玄海原子力発電所第3号機
燃料体(17行17列A型燃料集合体(ウラン・プルトニウム
混合酸化物燃料))に係る設計及び工事計画認可申請について
(審査会合における指摘事項の回答及び回答方針)

九 州 電 力 株 式 会 社
2 0 2 3 年 7 月 2 7 日

2. 1. 1 下部端栓大テープ化

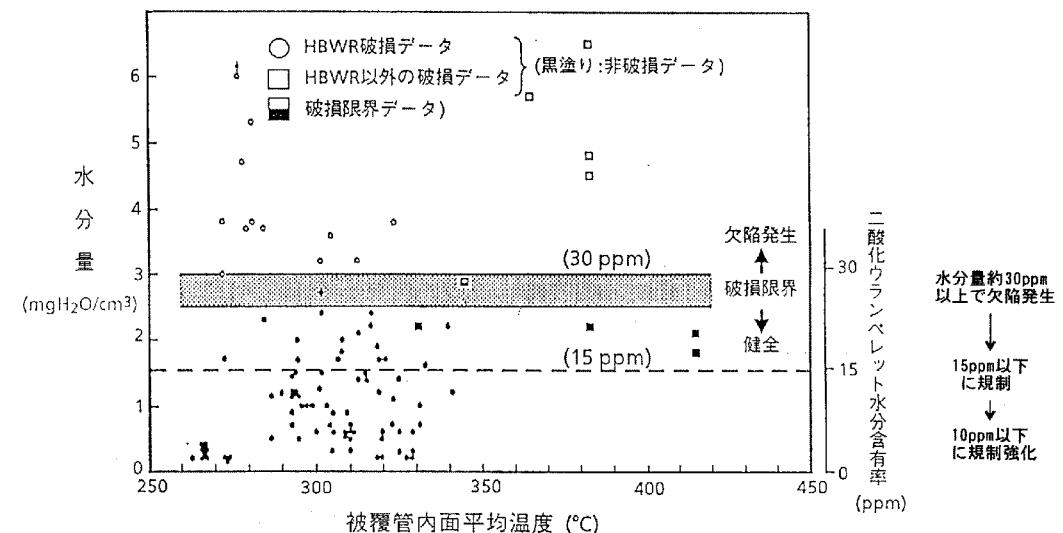
項目	変更前	変更後	概要
燃料要素 下部端栓			燃料棒の振動抑制（フレッティング摩耗低減）を図るため、大テープ形状へ変更。

①励振力測定による振動抑制(フレッティング摩耗低減)効果確認

流水試験により測定された励振力が、下部端栓大テープ化が適用されている既認可済の48GWd/tウラン燃料と同等であり、期待される振動抑制(フレッティング摩耗低減)効果が得られていることを確認した。

②圧力損失係数測定による、機械的特性等への影響確認

流水試験により測定された圧力損失係数が、既認可済の48GWd/tウラン燃料体から有意な変化がなく、上部ノズル押さえね機能、スクラム時の健全性、DNB特性、水力振動特性に影響がないことを確認した。

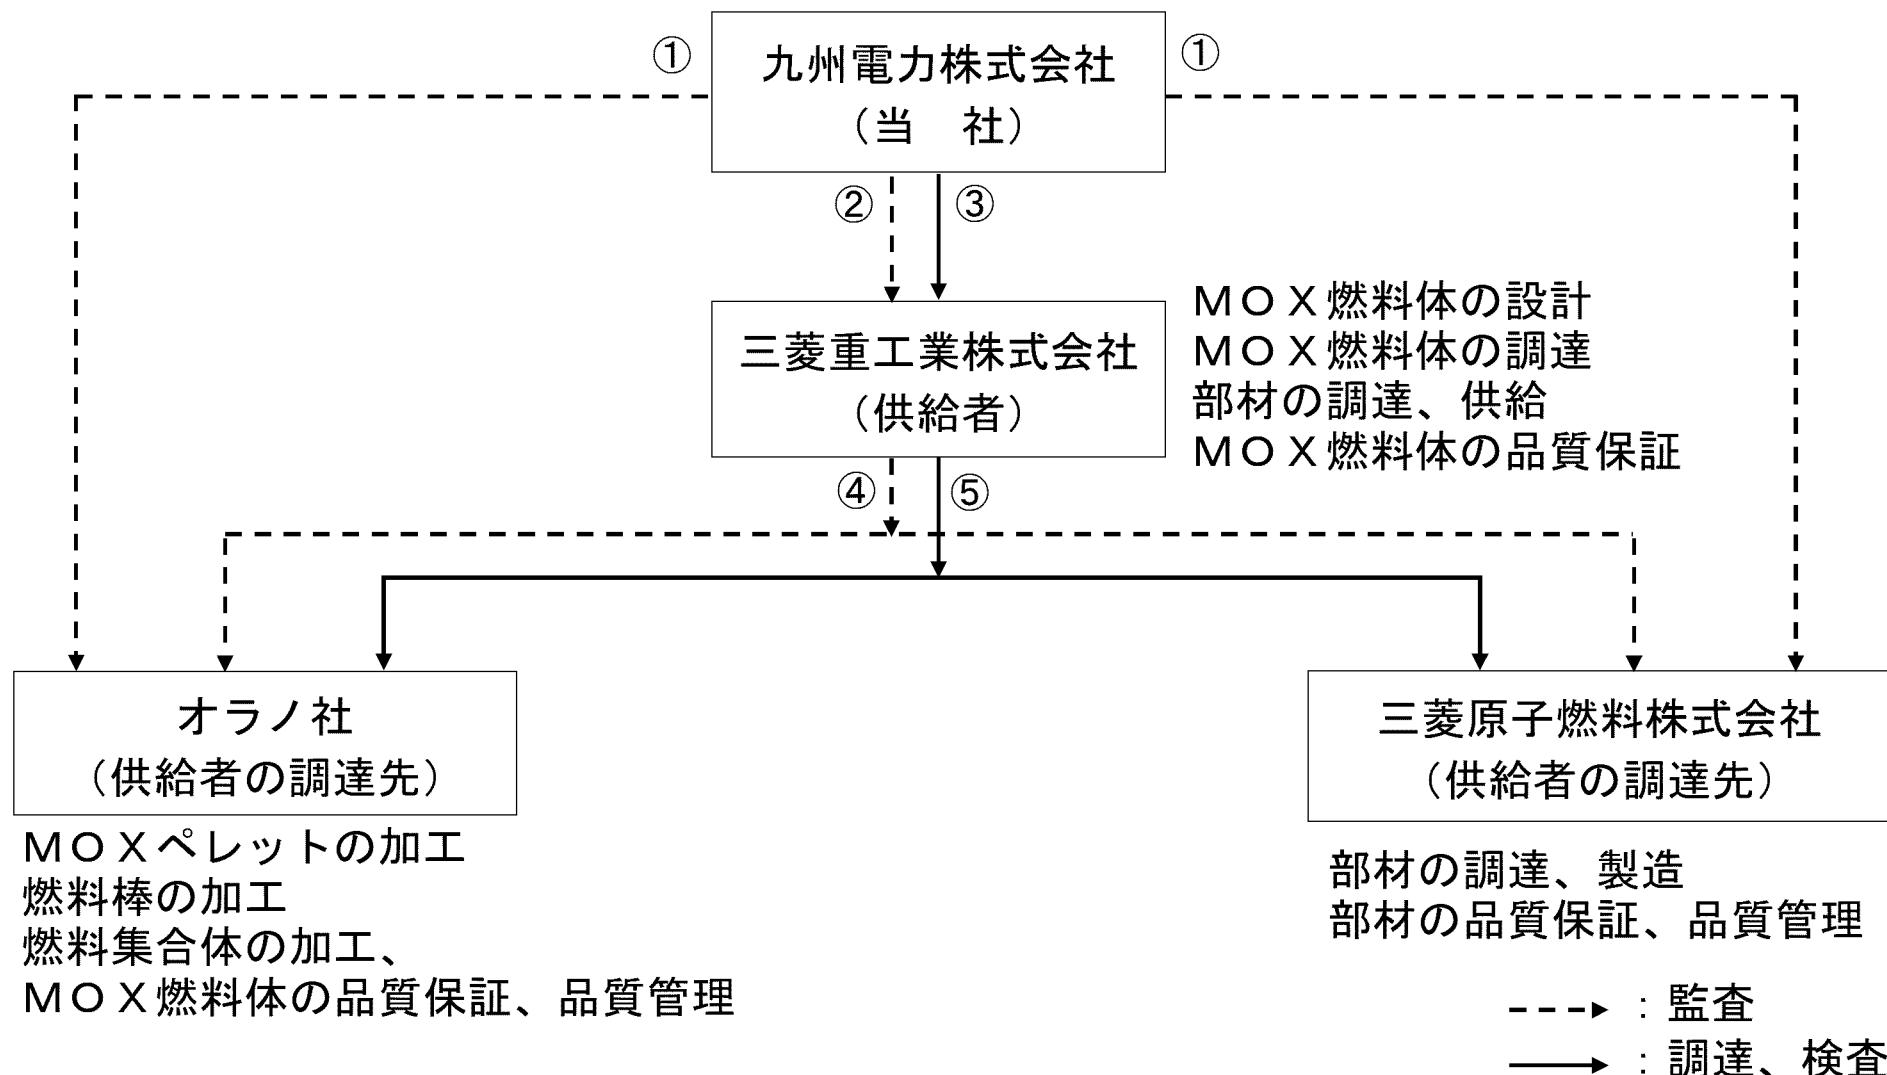
No.	年月日	指摘事項の内容
7	2023年4月4日	設計及び工事に係る品質マネジメントシステムについて確認する。

- ・海外でA型MOX燃料体を加工するにあたり、当社は国内の燃料メーカーである三菱重工業株式会社を元請企業とし、同社にて設計、仏国オラノ社メロックス工場にて、MOXペレット、燃料棒及び燃料集合体の加工を行う予定である。
MOXペレット以外の部品（被覆管、端栓、上下部ノズル、支持格子等。以下、「部材」という。）については、三菱重工業株式会社が国内のウラン燃料加工メーカーである三菱原子燃料株式会社から調達し、オラノ社に供給する予定である。
- ・社員を現地工場（三菱原子燃料株式会社及びオラノ社メロックス工場）に派遣し、A型MOX燃料体の加工の工程ごとに、検査計画に従い適切なタイミング*で検査を実施し、三菱原子燃料株式会社及びオラノ社の製品の品質が適正に確保されていることを確認する予定である。
- ・今後、供給者である三菱重工業株式会社、供給者の調達先である三菱原子燃料株式会社及びオラノ社を対象にして、当社が直接受注者品質保証監査を実施する予定である。

- ①、② : 品管説明書 「3.6.4 受注者品質保証監査」に基づく対応
 ③ : 品管説明書 「3.6.3 調達製品の調達管理 (3) 調達製品の検証」に基づく対応
 ④、⑤ : 品管説明書 「3.6.3 調達製品の調達管理 (1) 調達仕様書の作成」に基づき、三菱重工業株式会社に対する「調達仕様書」により、「三菱重工業株式会社が調達先に検査・監査を実施すること」を要求する予定である
